**PROGETTO DI COLTIVAZIONE
E RECUPERO AMBIENTALE
DELLA CAVA DI CALCARE PER USO INDUSTRIALE
LOCALITA' M.TE CASTIGLIONE
NEL COMUNE DI POPOLI (PE)**

**OSSERVAZIONI S.O.A.
CONTRODEDUZIONI**

Popoli, Dicembre 2020

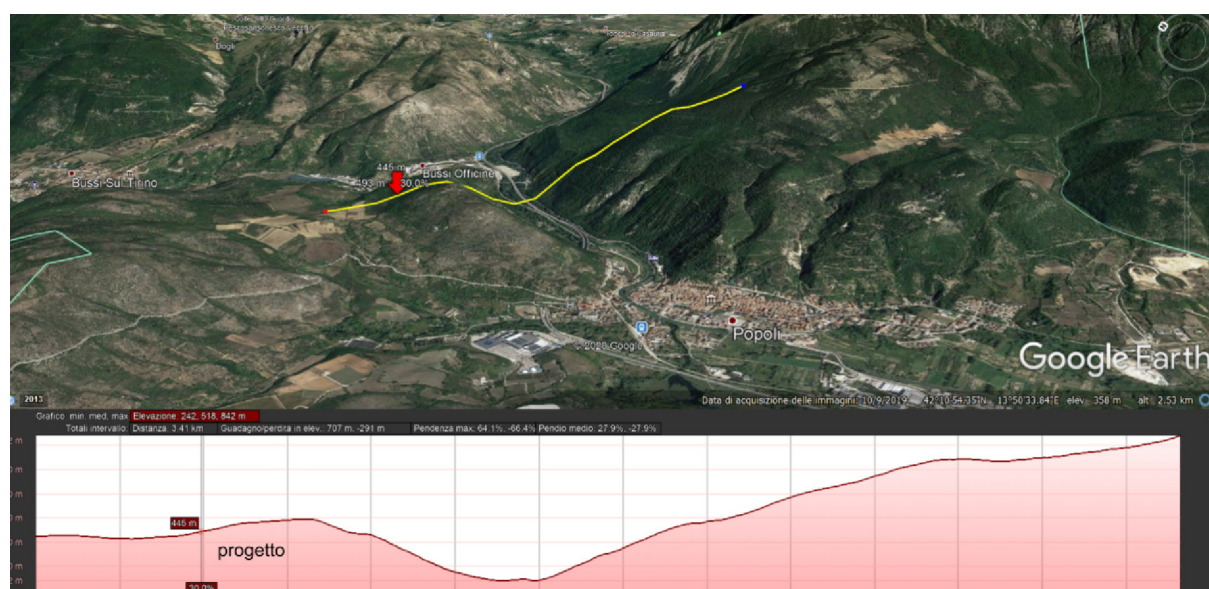
Per quanto alla potenziale area di caccia per la coppia di aquile che nidifica nelle gole di Popoli: se l'aquila o un qualunque altro rapace volesse venire a caccia sul versante occidentale di M.te Castiglione, per tornare nelle gole di Popoli dovrebbe volare “in salita” con la preda tra gli artigli. Una scelta evolutivamente antieconomica – consumare nella caccia più “energie” di quante gli siano fornite dal consumo della preda. Non è un caso, infatti, che il nido è in basso per poter cacciare “in alto” e rientrare in “discesa”.

Inoltre il versante orientale di M.te Castiglione non appare sufficientemente “aspro” e roccioso per ospitare il nido di un'aquila che ha bisogno di un buon “balzo”.

D'altra parte se nidifica nella porzione più distale delle gole (oltre la confluenza con il Tirino) non avrebbe ugualmente senso compiere un tragitto così lungo in “orizzontale” gravata dal carico. Possiamo anche escludere che l'aquila, o qualunque altro rapace, vada a caccia nel bosco: al più nei campi sottostanti dove non è prevista alcuna attività di cantiere. Peraltro l'aquila – o qualunque altro rapace – che nidifichi nelle gole di Popoli, avrà senz'altro dovuto fare i conti ben altri accomodamenti alla presenza antropica: ferrovia, autostrada, strade statali, polo industriale di Bussi.
